Gemeinde Rennau

Verwaltungsvorlage Fachbereich: Bauen und Ordnung	**Vorlagen-Nr.: 018/19** Datum: 24.01.2019

Erschließung Baugebiet „Vor dem Dorfe“ in Ahmstorf; Anpassung des Bauprogramms

Erschließung des Baugebietes "Vor dem Dorfe" in Ahmstorf

Lageplan / Höhenplan

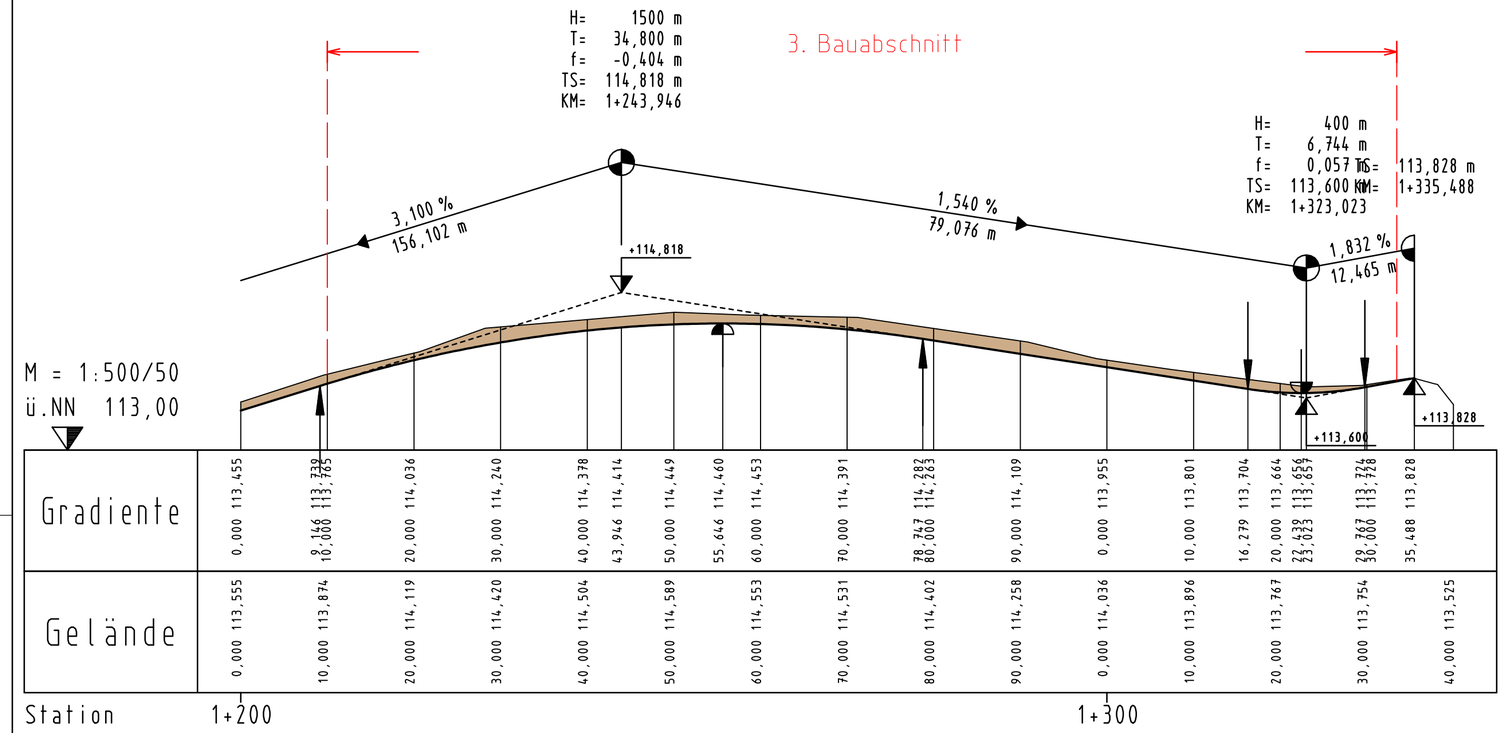
Im Rahmen der Vorbereitung der Erschließung des 3. Bauabschnitts des Baugebiets „Vor dem Dorfe“ in Ahmstorf wurde die Erschließungsplanung überprüft und den zurzeit geltenden technischen Vorschriften angepasst. Die Planung für den Straßenoberbau wurde an die Vorgaben der Richtlinie für Standardisierung des Oberbaus von Verkehrsflächen Ausgabe 2012 RStO 12 angepasst. Die im Jahre 2004 ursprünglich erstellte Planung fußte noch auf der damals geltenden RStO 01.

Zudem wurde die Gehwegbreite von ursprünglich 1,25 m auf die anzusetzende Mindestbreite von 1,50 m verändert. Die Fahrbahnbreite beträgt einschließlich Gosse 5 m. Das reicht nach den Empfehlungen für die Anlage von Anliegerstraßen in Wohngebieten im Begegnungsverkehr LKW/PKW vollkommen aus.
